SWAG 10 92 6775

odgovara za:
Mercedes-Benz Cdi-motore

Španer

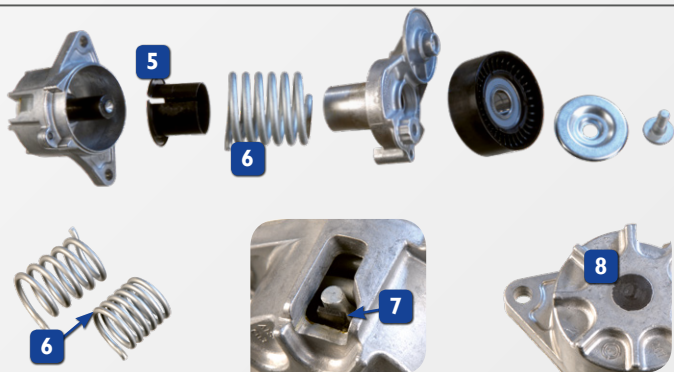
Kod ranije verzije španera (usporedni br. 646 200 02 70) utvrđeno je da se prilikom vožnje javlja lupanje (Proizvođač je u međuvremenu zamijenio ovu verziju španera). SWAG nudi rješenje serviserima – španer SWAG br. 10 92 6775.

Neprikladan zvuk se javlja zbog kontakta opruge i dna kućišta (1). Problem je dužina opruge, tj. u pitanju je promjena torzije opruge (2), (6). Tako opruga dodiruje izliveni dio (3) i dno kućišta (4), što stvara neprikladan zvuk.

SWAG nudi rešenje serviserima – španer SWAG br. 10 92 6775 (usporedni br. 646 200 05 70).

Plastična čahura otporna na habanje (5),(7) odvaja oprugu od dna kućišta i tako sprječava kontakt metalnih površina i nastanak neprikladnog zvuka. Također je i visina opruge smanjena (6). Kod nove verzije izliven je čelični dio (8) na koji se centrira opruga.
